敦賀発電所2号炉

ボーリング柱状図の記事欄に係るご指摘への回答
令和2年9月24日提出の資料からの修正箇所

令和2年10月5日

令和2年9月24日提出の資料からの誤記修正(1/2)

報告書作成用柱状図
(H26年9月)

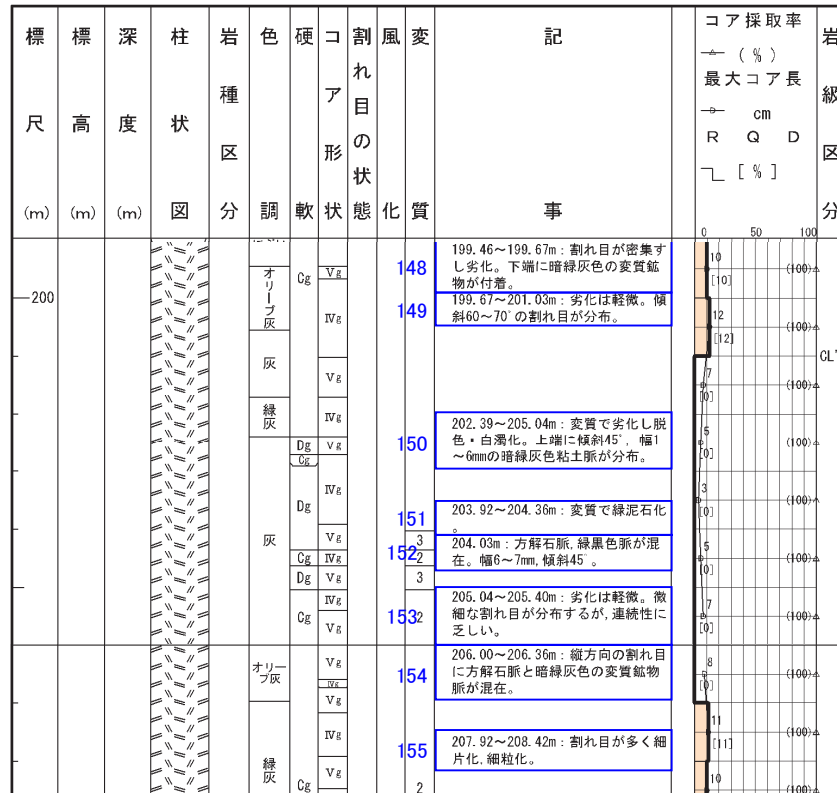
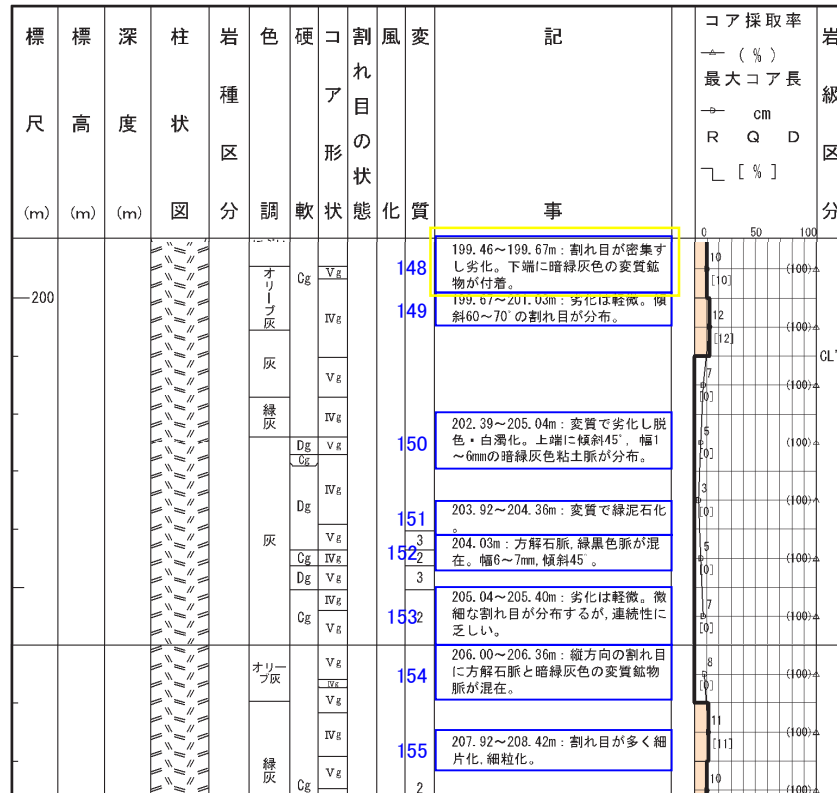
記事	報告書作成用柱状図(H26年9月)⇒申請書用柱状図
148	・割れ目の発達程度については、RQD、最大コア長、岩級区分で示しているため削除。 ・鉱物の晶出については、補足的なものであるため削除。
149	・割れ目の発達程度については、RQD、最大コア長、岩級区分で示しているため削除。
150	・劣化程度については、RQD、最大コア長、岩級区分で示しているため削除。 ・一部で粘土を挟在するが、連続性に乏しく、周囲の岩盤に劣化が認められないことから削除。
151	・表現の見直し(緑泥石化→緑色に変色)。
152	・鉱物脈については、補足的なものであるため削除。
153	・割れ目の発達程度については、RQD、最大コア長、岩級区分で示しているため削除。
154	・鉱物脈については、補足的なものであるため削除。
155	・細片化、細粒化については、連続性に乏しく、周囲の岩盤に劣化が認められないことから削除。 ・“コア形状”欄に基づき角礫状と記載。

記事	報告書作成用柱状図(H26年9月)⇒申請書用柱状図
148	・割れ目の発達程度については、RQD、最大コア長、岩級区分で示しているため削除。 ・鉱物の晶出については、補足的なものであるため削除。
149	・割れ目の発達程度については、RQD、最大コア長、岩級区分で示しているため削除。
150	・劣化の程度については、RQD、最大コア長、岩級区分で示しているため削除。 ・一部で粘土を挟在するが、連続性に乏しく、周囲の岩盤に劣化が認められないことから削除。
151	・表現の見直し(緑泥石化→緑色に変色)。
152	・鉱物脈については、補足的なものであるため削除。
153	・割れ目の発達程度については、RQD、最大コア長、岩級区分で示しているため削除。
154	・鉱物脈については、補足的なものであるため削除。
155	・細片化、細粒化については、連続性に乏しく、周囲の岩盤に劣化が認められないことから削除。 ・“コア形状”欄に基づき角礫状と記載。

報告書作成用柱状図
(H26年9月)

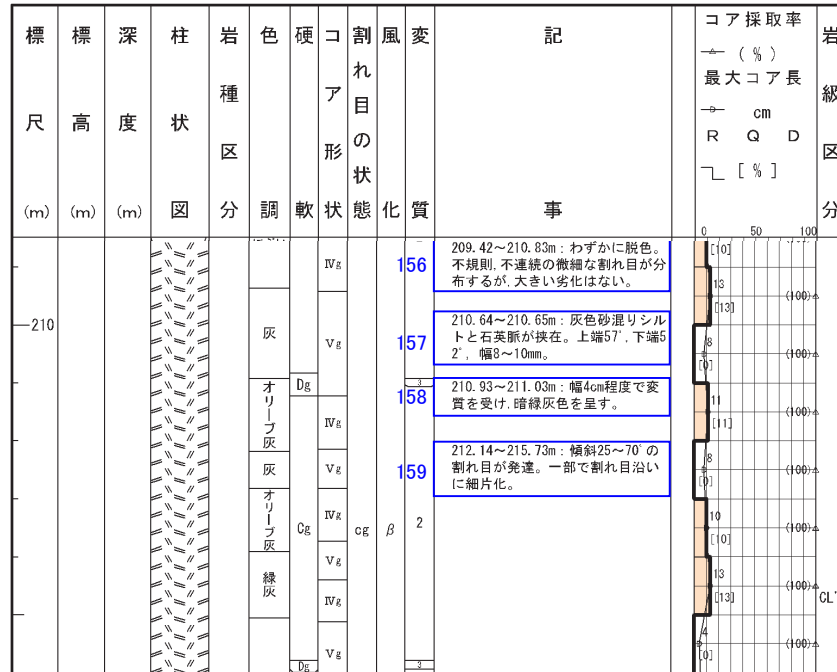
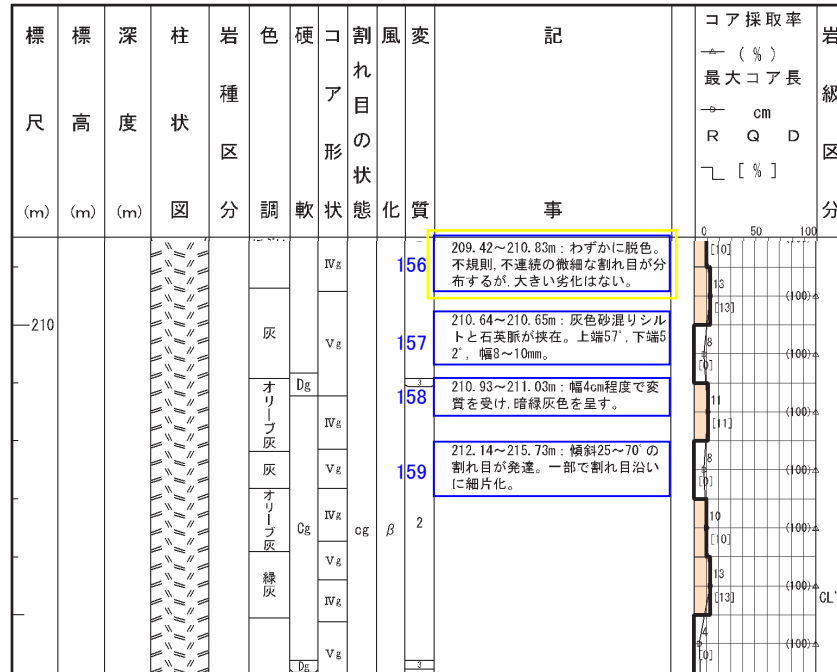
記事	報告書作成用柱状図(H26年9月)⇒申請書用柱状図
156	・割れ目の発達程度については、RQD、最大コア長、岩級区分で示しているため削除。
157	・砂混じりシルトを挟むが、連続性に乏しく、周囲の岩盤に劣化が認められないことから削除。 ・鉍物脈については、補足的なものであるため削除。
158	・色調については、補足的なものであるため削除。
159	・割れ目の発達程度については、RQD、最大コア長、岩級区分で示しているため削除。 ・細片化しているが、連続性に乏しく、周囲の岩盤に劣化が認められないことから削除。

記事	報告書作成用柱状図(H26年9月)⇒申請書用柱状図
156	・割れ目の発達については、RQD、最大コア長、岩級区分で示しているため削除。
157	・砂混じりシルトを挟むが、連続性に乏しく、周囲の岩盤に劣化が認められないことから削除。 ・鉍物脈については、補足的なものであるため削除。
158	・色調については、補足的なものであるため削除。
159	・割れ目の発達については、RQD、最大コア長、岩級区分で示しているため削除。 ・細片化しているが、連続性に乏しく、周囲の岩盤に劣化が認められないことから削除。

報告書作成用柱状図
(H26年10月)

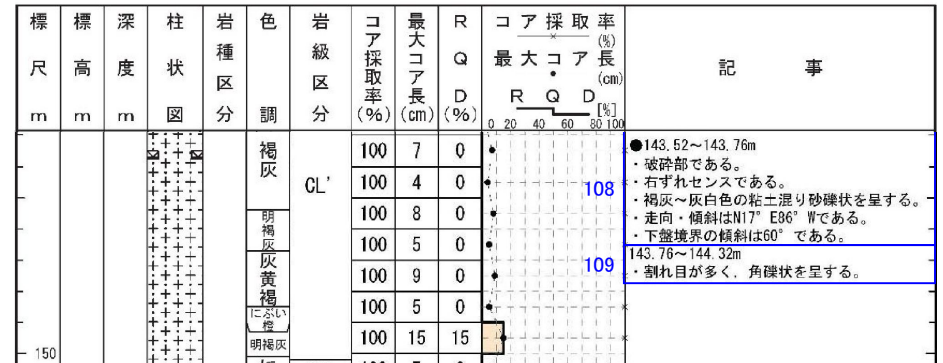
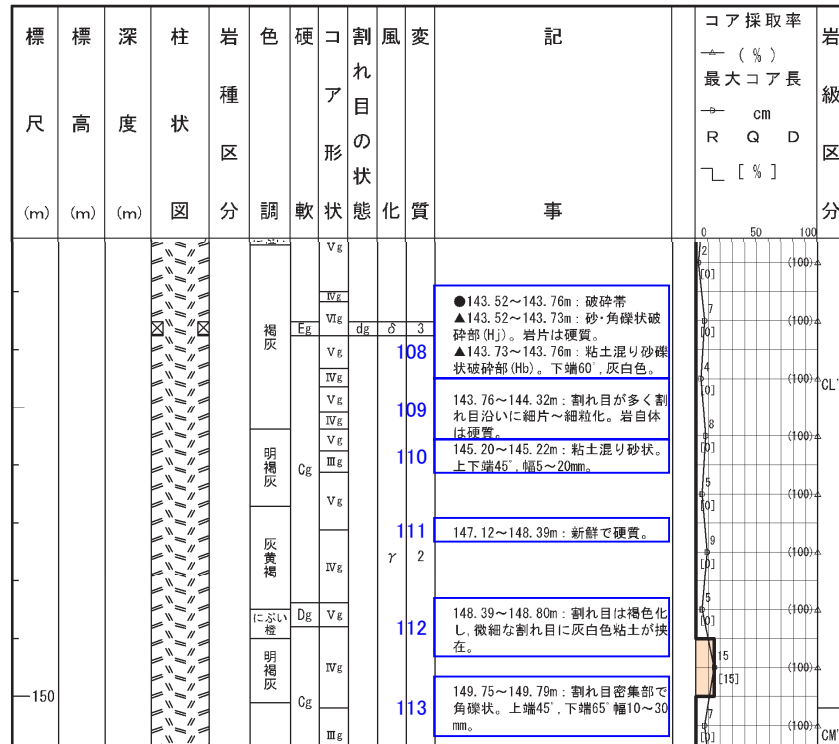
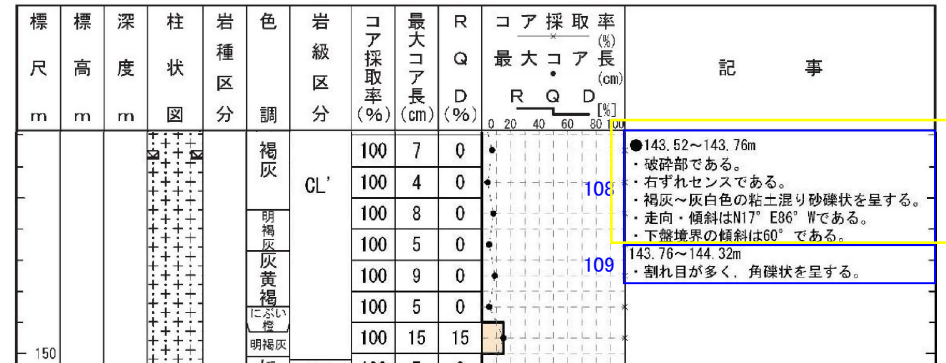
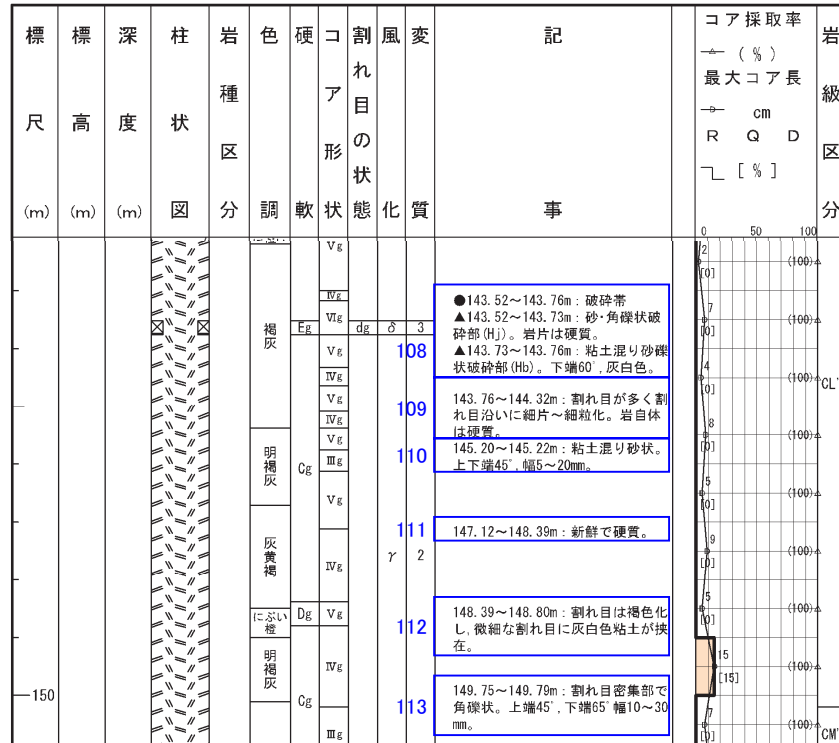
記事	報告書作成用柱状図(H26年10月)⇒申請書用柱状図
108	・薄片観察の結果で得られた最新活動面の変位センスを記載。 ・表現の見直し(砂・角礫状及び粘土混じり砂礫状→粘土混じり砂礫状) ・“色調”欄に基づき褐灰と記載。 ・ポアホールテレビの解析結果による最新活動面の走向・傾斜を記載。 ・砂・角礫状部の岩片の硬軟は補足的なものであるため、岩片は硬質との記載については削除。
109	・割れ目の発達程度については、“コア形状”欄に基づき角礫状と記載。
110	・粘土混じり砂状を呈するが、連続性や直線性に乏しいことから削除。
111	・硬軟については、岩級区分で示しているため削除。
112	・割れ目に粘土を挟在するが、連続性に乏しいことから削除。
113	・角礫状を呈するが、連続性に乏しいことから削除。

記事	報告書作成用柱状図(H26年10月)⇒申請書用柱状図
108	<ul style="list-style-type: none"> 薄片観察の結果で得られた最新活動面の変位センスを記載。 表現の見直し(砂・角礫状及び粘土混じり砂礫状→粘土混じり砂礫状) “色調”欄に基づき褐灰と記載。 ポアホールテレビの解析結果による最新活動面の走向・傾斜を記載。 砂・角礫状部の岩片の硬軟は補足的なものであるため、岩片は硬質との記載については削除。
109	<ul style="list-style-type: none"> 割れ目の発達程度については、“コア形状”欄に基づき角礫状と記載。
110	<ul style="list-style-type: none"> 粘土混じり砂状を呈するが、連続性や直線性に乏しいことから削除。
111	<ul style="list-style-type: none"> 硬軟については、岩級区分で示しているため削除。
112	<ul style="list-style-type: none"> 割れ目に粘土を挟在するが、連続性に乏しいことから削除。
113	<ul style="list-style-type: none"> 角礫状を呈するが、連続性に乏しいことから削除。

報告書作成用柱状図
(H26年9月)

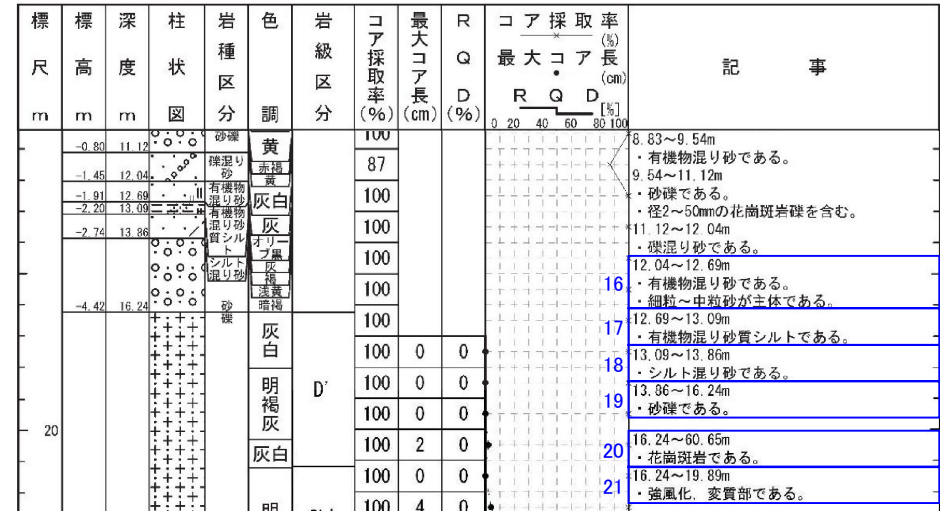
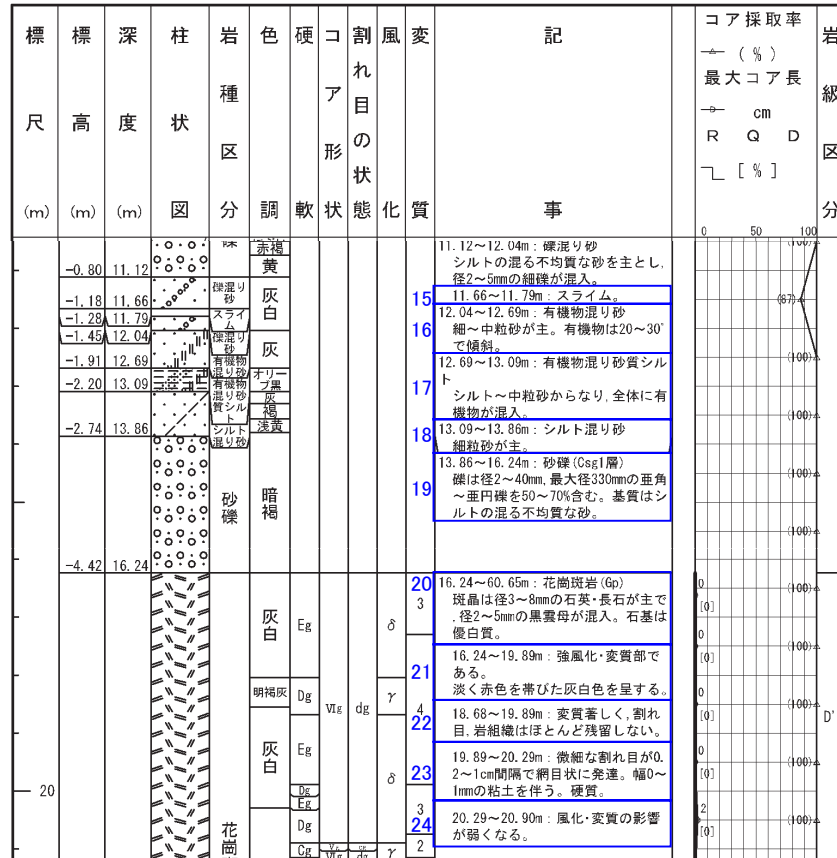
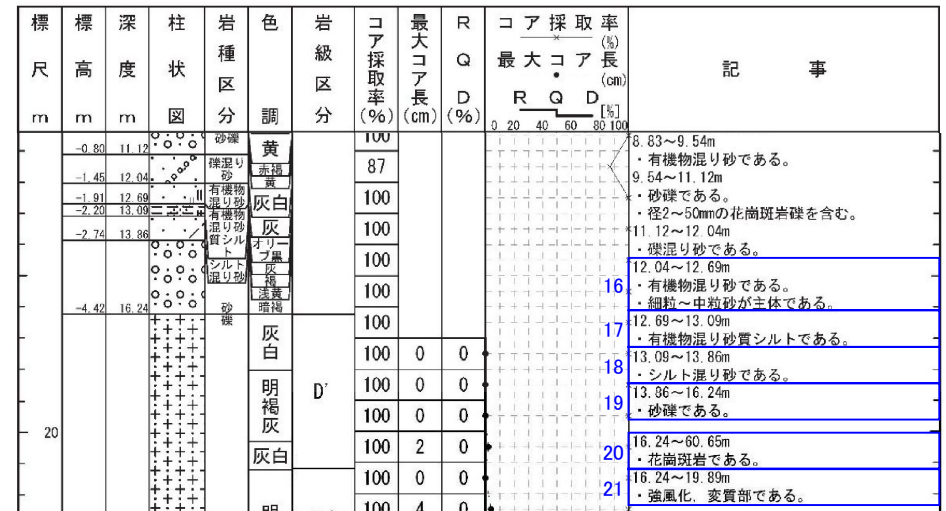
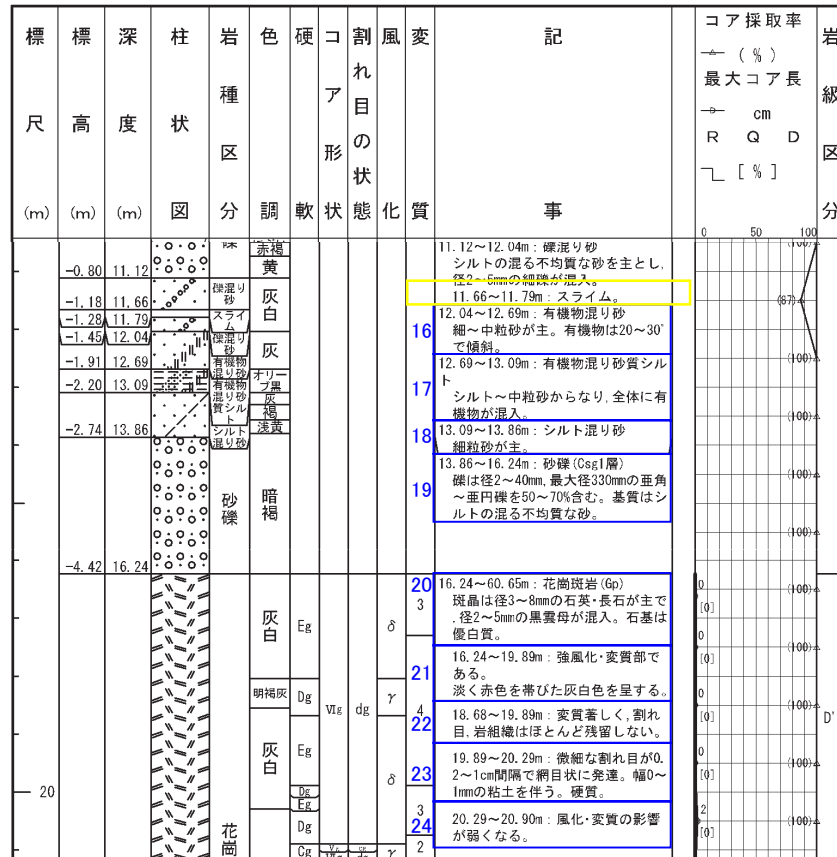
記事	報告書作成用柱状図(H26年9月)⇒申請書用柱状図
16	・堆積物の記載は、埋土、砂礫等の性状を示すこととし、“岩種区分”欄に対応した層相名を記載。 ・上位層との境界付近では、粒度の違いが見かけ上顕著ではないため、上位層と区別できる特徴として、細粒～中粒砂が主体であることを記載。
17	・堆積物の記載は、埋土、砂礫等の性状を示すこととし、“岩種区分”欄に対応した層相名を記載。
18	・堆積物の記載は、埋土、砂礫等の性状を示すこととし、“岩種区分”欄に対応した層相名を記載。
19	・堆積物の記載は、埋土、砂礫等の性状を示すこととし、“岩種区分”欄に対応した層相名を記載。
20	・一般的な岩相であり、石基及び斑晶の種類、粒径等については、特に目立つ区間ではないため削除。
21	・色調については、補足的なものであるため削除。
22	・変質の程度については、当該区間の周囲と差異が認められないことから削除。
23	・硬軟や割れ目の発達については、RQD、最大コア長、岩級区分で示しているため削除。 ・一部に粘土を挟在するが、系統的でなく連続性や直線性に乏しいことから削除。
24	・変質の程度については、当該区間の周囲と差異が認められないことから削除。

記事	報告書作成用柱状図(H26年9月)⇒申請書用柱状図
16	・堆積物の記載は、埋土、砂礫等の性状を示すこととし、“岩種区分”欄に対応した層相名を記載。 ・上位層との境界付近では、粒度の違いが見かけ上顕著ではないため、上位層と区別できる特徴として、細粒~中粒砂が主体であることを記載。
17	・堆積物の記載は、埋土、砂礫等の性状を示すこととし、“岩種区分”欄に対応した層相名を記載。
18	・堆積物の記載は、埋土、砂礫等の性状を示すこととし、“岩種区分”欄に対応した層相名を記載。
19	・堆積物の記載は、埋土、砂礫等の性状を示すこととし、“岩種区分”欄に対応した層相名を記載。
20	・一般的な岩相であり、石基及び斑晶の種類、粒径等については、特に目立つ区間ではないため削除。
21	・色調については、補足的なものであるため削除。
22	・変質の程度については、当該区間の周囲と差異が認められないことから削除。
23	・硬軟や割れ目の発達の程度については、RQD、最大コア長、岩級区分で示しているため削除。 ・一部に粘土を挟在するが、系統的でなく連続性や直線性に乏しいことから削除。
24	・変質の程度については、当該区間の周囲と差異が認められないことから削除。

報告書作成用柱状図
(H26年9月)

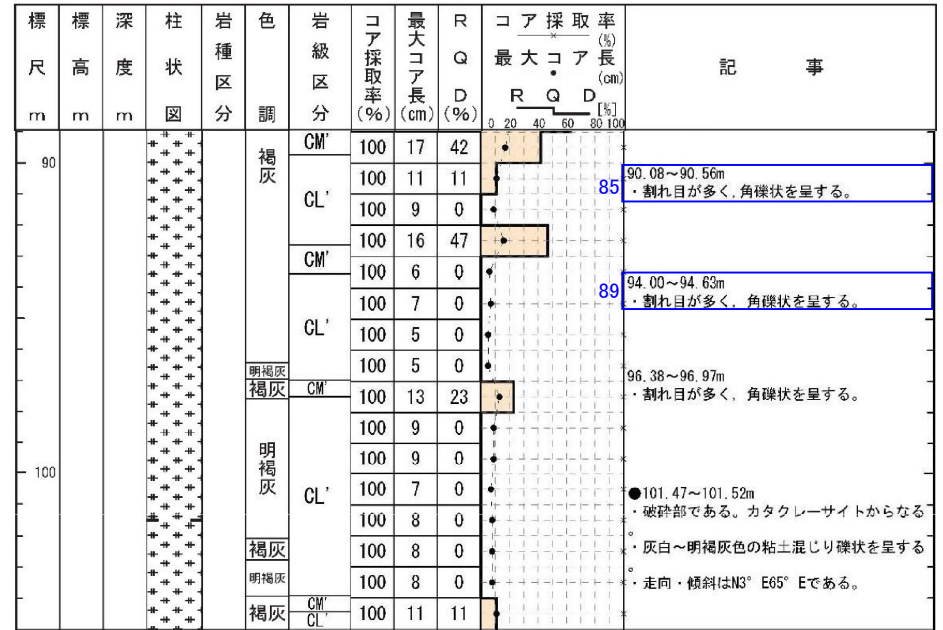
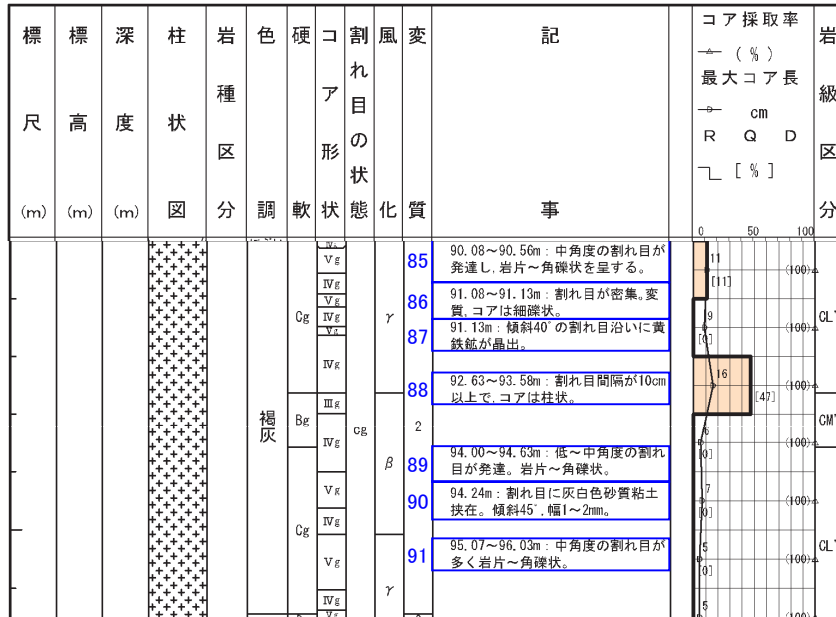
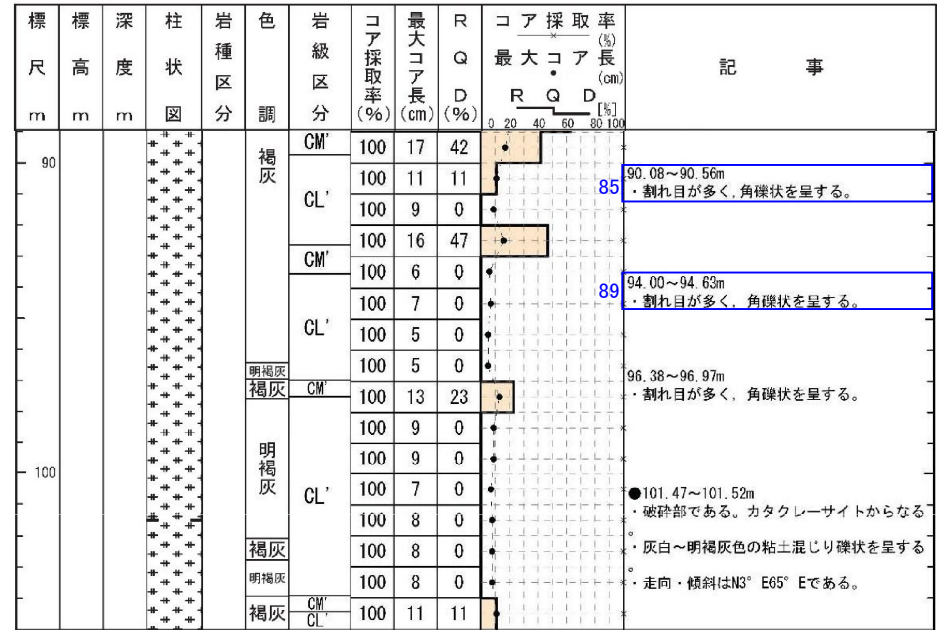
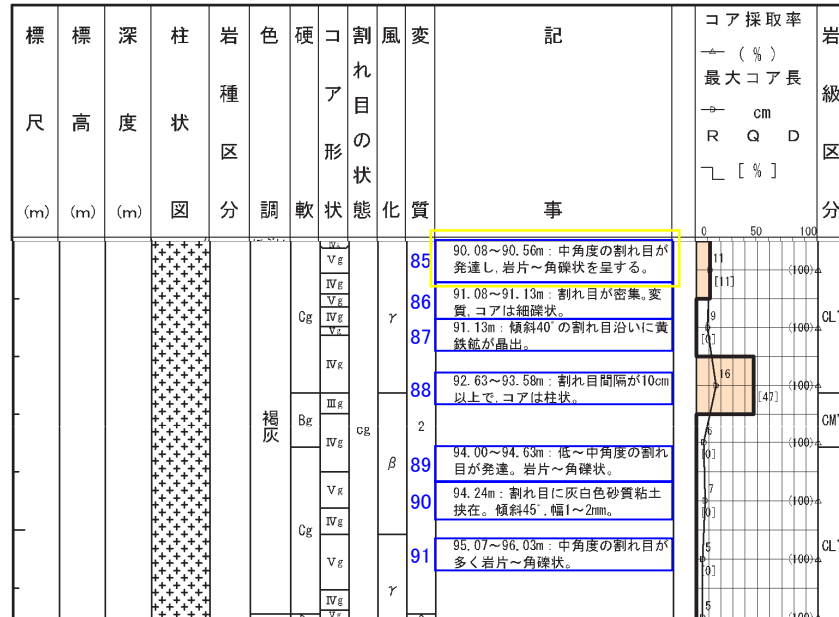
記事	報告書作成用柱状図 (H26年9月) ⇒ 申請書用柱状図
85	・“コア形状”欄に基づき角礫状と記載。
86, 87	・割れ目の発達の程度については、RQD, 最大コア長, 岩級区分で示しているため削除。 ・割れ目沿いの鉱物の晶出については、補足的なものであるため削除。
88	・割れ目の発達の程度については、RQD, 最大コア長, 岩級区分で示しているため削除。
89	・“コア形状”欄に基づき角礫状と記載。
90	・砂質粘土を挟在するが、連続性や直線性に乏しいことから削除。
91	・割れ目の発達の程度については、RQD, 最大コア長, 岩級区分で示しているため削除。

記事	報告書作成用柱状図 (H26年9月) ⇒ 申請書用柱状図
85	・“コア形状”欄に基づき角礫状と記載。
86, 87	・割れ目の発達の程度については、RQD、最大コア長、岩級区分で示しているため削除。 ・割れ目沿いの鉱物の晶出については、補足的なものであるため削除。
88	・割れ目の発達の程度については、RQD、最大コア長、岩級区分で示しているため削除。
89	・“コア形状”欄に基づき角礫状と記載。
90	・砂質粘土を挟在するが、連続性や直線性に乏しいことから削除。
91	・割れ目の発達の程度については、RQD、最大コア長、岩級区分で示しているため削除。
